Shearwater Teric und Tern Versionshinweise zur Firmware

VERSION 27 16.01.2024

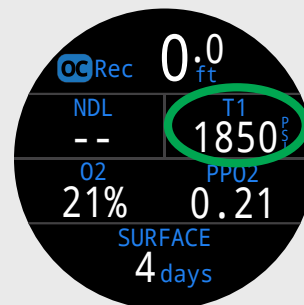
Im OC Rec-Standardlayout kann die ZzOF-Position (oben rechts) durch eine alternative Anzeige ersetzt werden.
